HT-220-4

HTTR の設工認(第 4 回)申請に係る
記載の見直しについて
(溢水・保管廃棄)

令和 3 年 1 月 13 日

日本原子力研究開発機構 大洗研究所
高温ガス炉研究開発センター
高温工学試験研究炉部

図 7.2 耐震 B, C クラス配管の評価フロー

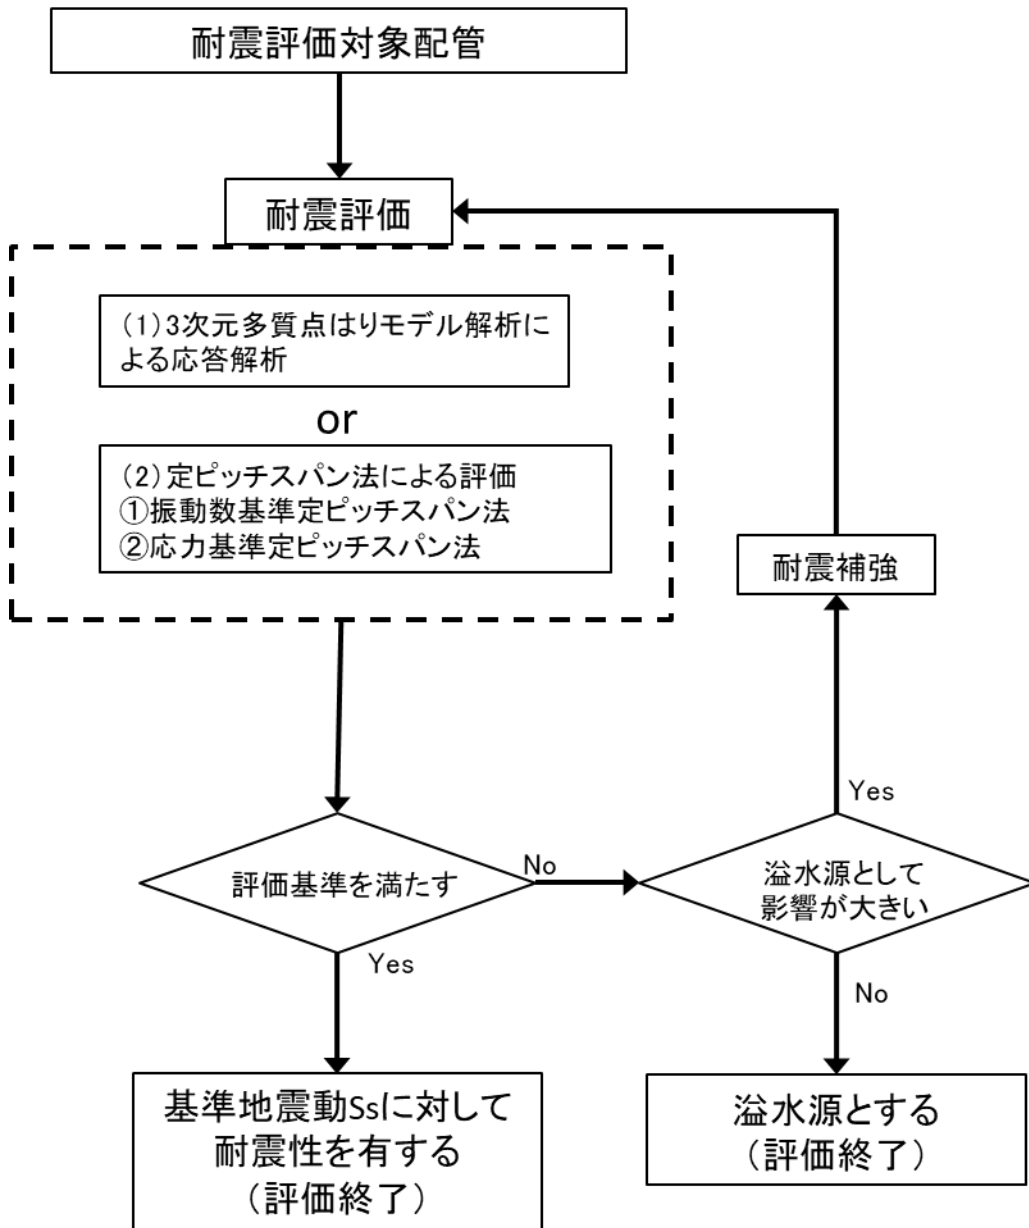
地震時の溢水影響評価における耐震評価の手法及びその結果の変更に伴い記載を修正する。

耐震 B、C クラス配管の評価手法として、3次元多質点はりモデルを用いた地震応答解析による評価及び定ピッチスパン法による評価があり、定ピッチスパン法による評価には振動数基準定ピッチスパン法と応力基準定ピッチスパン法がある。

定ピッチスパン法は、個々の配管を詳細にモデル化せずに、想定する振動数や応力に応じたサポートの最大支持スパンを設定する設計手法である。配管系の各区分について、20Hz 程度の振動数を目標として支持スパンを設定する手法が振動数基準定ピッチスパン法であり、配管応力が目標の応力値以下となるように支持スパンを設定する手法が応力基準定ピッチスパン法(以下「応力定ピッチ法」という。)である。耐震 B、C クラス配管の耐震性評価については、上記の3次元多質点はりモデルを用いた地震応答解析による評価及び定ピッチスパン法による評価の2種類に分類し、評価を実施する。

評価フローを図 7.2 に示す。
